REPÚBLICA DE COLOMBIA
SUPERINTENDENCIA DE INDUSTRIA Y COMERCIO

Oficio N° 14361 de 9 de septiembre de 2022

Ref. Expediente N° NC2020/0016022

TÍTULO DE LA SOLICITUD: “DISPOSITIVO ACCESORIO EN C Y METODO PARA OPTIMIZAR LA OPERACION DE RETROLAVADO DE LECHO FILTRANTE EN PLANTAS DE TRATAMIENTO DE AGUA”

Tabla 1. Comparación de las características técnicas esenciales, con las del estado de la técnica:

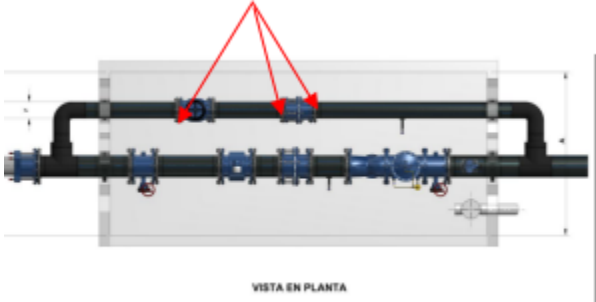
a) Dos codos de 90° (1), anclados en la fundición del muro de concreto a través de bridas de anclaje (101).	Codos bridados (4) de 90° a cada lado (Págs. 13 a 15)  VISTA EN PLANTA
b) Una brida de acople (2) que forma la estructura en C al unir los codos de 90° (1).	Bridas de acople (3) dispuestas cerca de la válvula mariposa Págs. 13 a 15)  VISTA EN PLANTA
c) Una válvula mariposa (3) con asientos elastoméricos (301).	Una válvula mariposa (6) (Págs. 13 a 15)  VISTA EN PLANTA Presentan asientos elastoméricos, de acuerdo a condiciones de manejo.
d) Un disco en acero inoxidable con forma aerodinámica (303), que impide o permite el paso del flujo de agua.	Las válvulas tienen un elemento de cierre en forma de un disco

De acuerdo con la tabla anterior, las características esenciales del dispositivo accesorio de la reivindicación 1 habían sido divulgadas previamente en el documento D1, por lo tanto, la materia reivindicada no es nueva.
